مشروع الحرس الوطني بالاحساء / 1220 p
الرقم: SBG-SANG-BHK-P-1220-ATC-000952

الموضوع:- خطاب السادة دار الرياض

الموضوع : متابعة تنفيذ الاعمال بموقع الأحساء

المشروع : إسكان الحرس الوطني بالإحساء

(صورة رقم - 18)

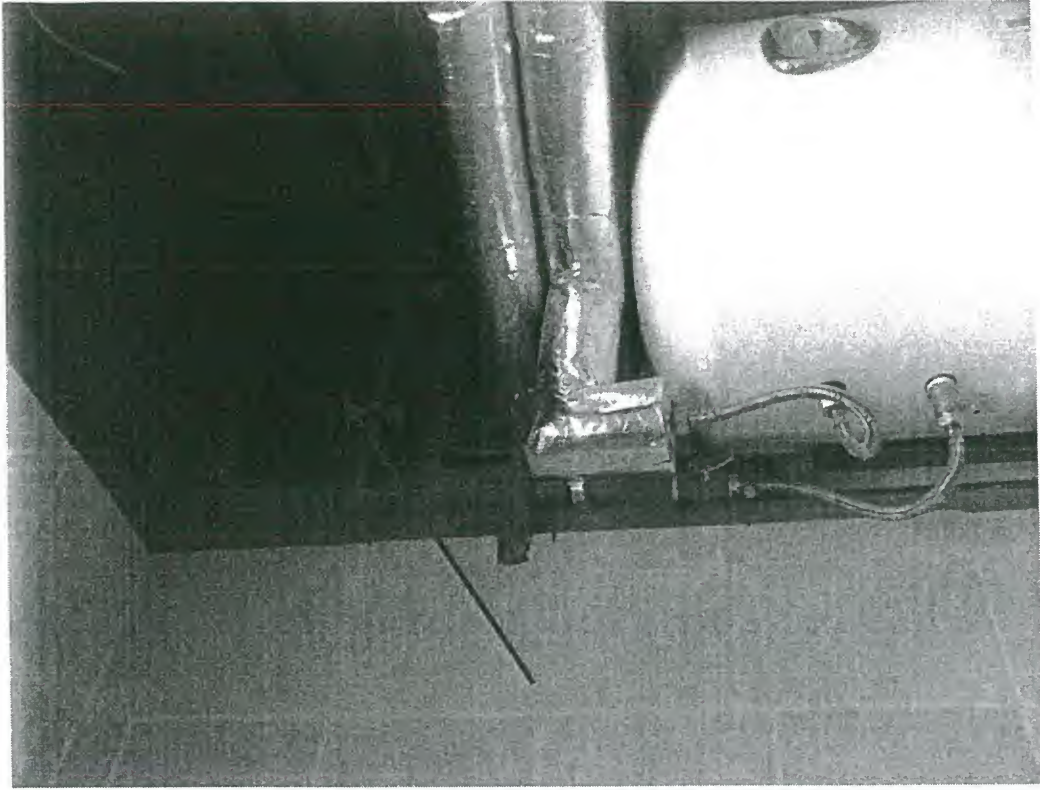
- وجود تسريبات مياه غزيرة خاصة حول لوحات وعلب الكهرباء وقد ادى هذا التسريب الى تضرر طبقة المعالجة للطلاء . ونشير الى انه قد تم تنفيذ الطلاء الداخلي قبل استلام اعمال العزل المائي . (مرفقه صورة رقم 18) .

(تظهر في الصورة تسريبات مياه غزيرة - اكمال الطلاء قبل تسليم العازل)

(صورة رقم - 19)

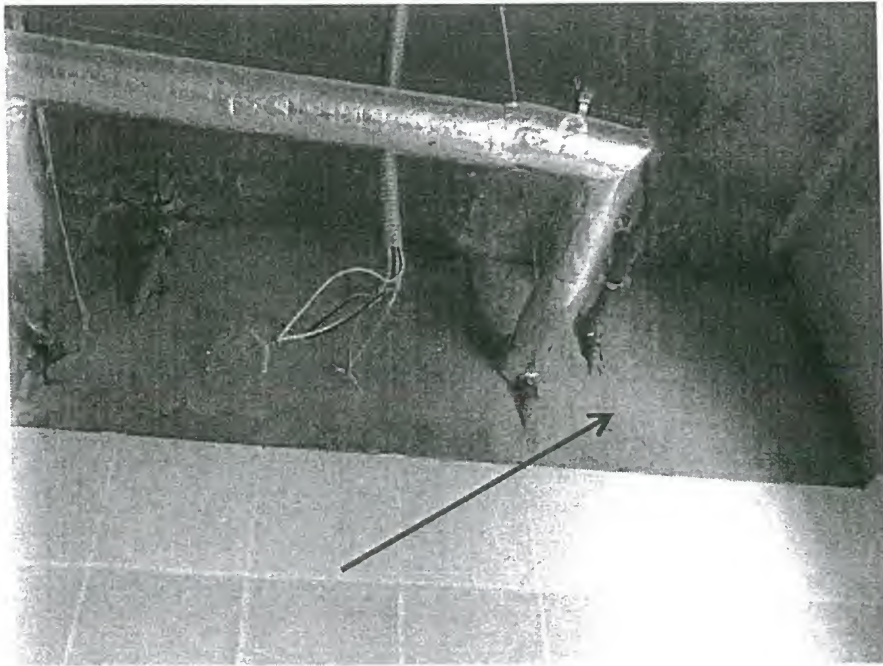
- عدم التزام المقاول بكمال اعمال العزل الحراري في الحمامات وخلف السخان . (مرفقه صورة رقم 19) .
- عدم التزام المقاول بتنفيذ اعمال البياض والطلاء في المنطقة العلوية من الحمامات حسب المواصفات والرسومات التنفيذية المعتمدة . (مرفقه صورة رقم 20) .

(عدم إكمال أعمال العزل الحراري في الحمامات)

(صورة رقم - 21)

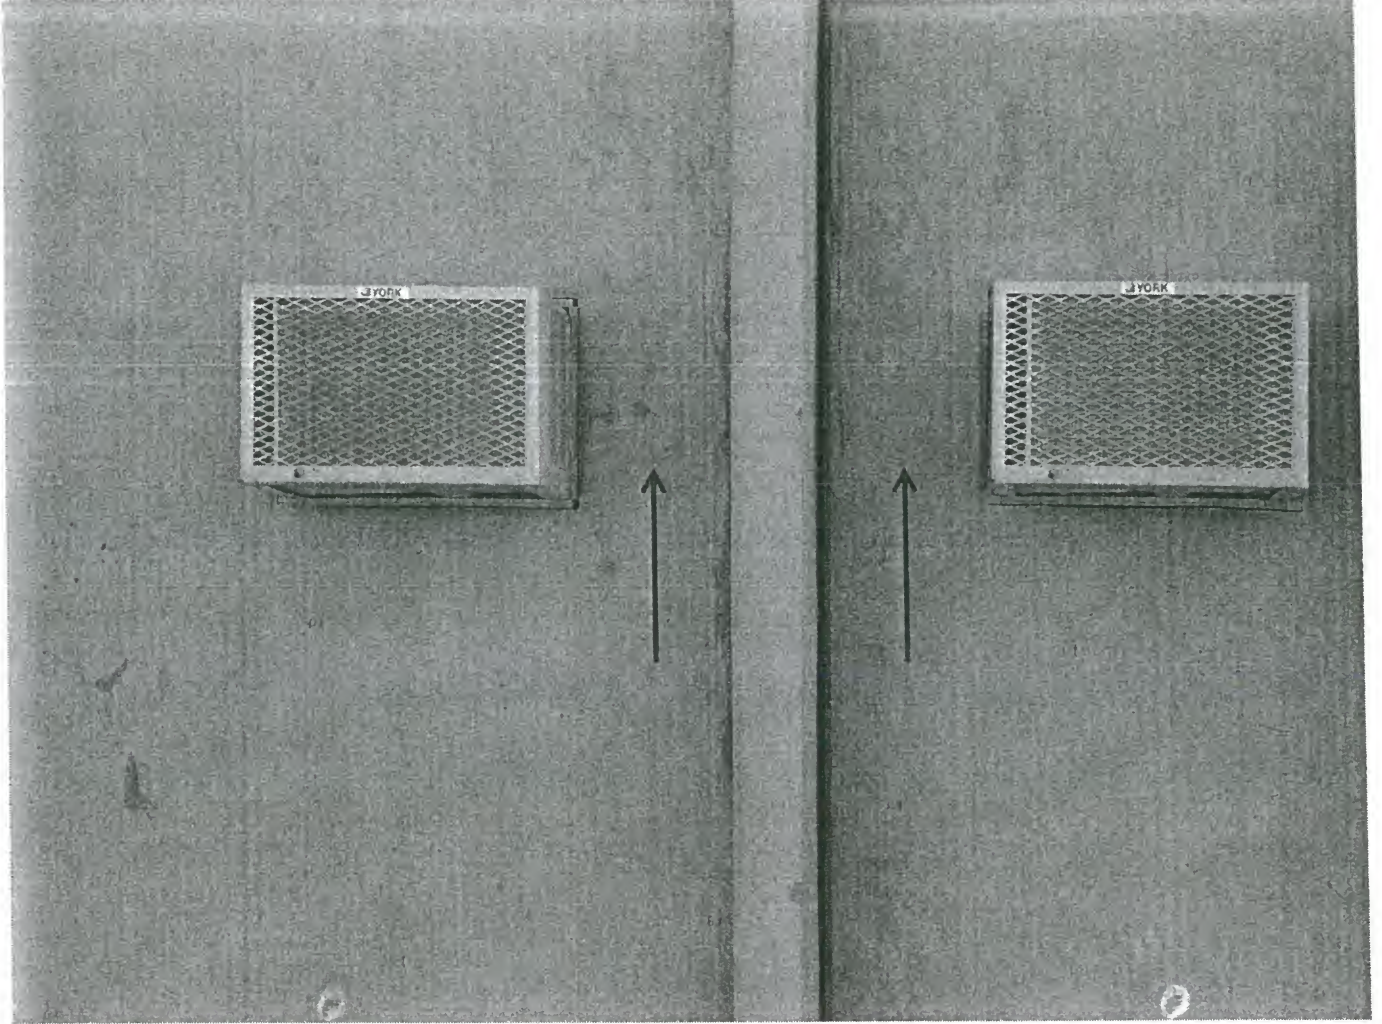
- عدم معالجة الفجوات الظاهرة في السلم رغم الانتهاء من اعمال البياض . (مرفقه صورة رقم 21) .
- عدم مراعاة وزن الرأسية في تركيب وحدات التكييف . (مرفقه صورة رقم 22) .

(وجود فجوات في السلم لم يتم معالجتها رغم الانتهاء من أعمال البياض)
